## 造船所・NK 懇談会における質問事項に対する回答

### 船 体 部

昨年8月下旬より9月上旬にかけて、全国10箇所で昭和49年度の船体関係規則改正の説明会及び懇談会を開催した。その際船体関係業務全般に対する要望事項や、規則適用に関する質問事項は約240件に及んだ。これらの要望事項、質問事項のすべてについて当会の考え方を説明することは、時間的に余裕がなかったので、これらの質問事項のうち重要なもの、全国的に共通している事項及び開催地区より出された質問事項についてのみ懇談会の席上で回答した。したがって各開催地区ごとに回答項目が異なっている。このため造船所等より全項目についての回答をなんらかの形式で公表されたいとの要望があったので、当会誌の誌上を借りて主要な質問事項についての回答を掲載することとした。

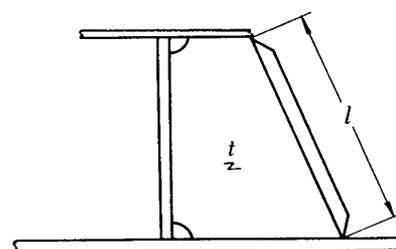
- 1) (問) 隔壁付き防とう材の  $l$  の測り方が一部不明確である。
- (答) これはデッキロンジ，ボトムロンジ等が大きい場合の  $l$  の測り方について御指摘されていると思われるが，このような場合は次図のように測ることとする。

- (1)  $Z_t/Z_s < 2, Z_b/Z_s < 2$  の場合:  $l_1$
- (2)  $Z_t/Z_s < 2, Z_b/Z_s \geq 2$  の場合:  $l_2$   
(又はこの逆)
- (3)  $Z_t/Z_s \geq 2, Z_b/Z_s \geq 2$  の場合:  $l_3$
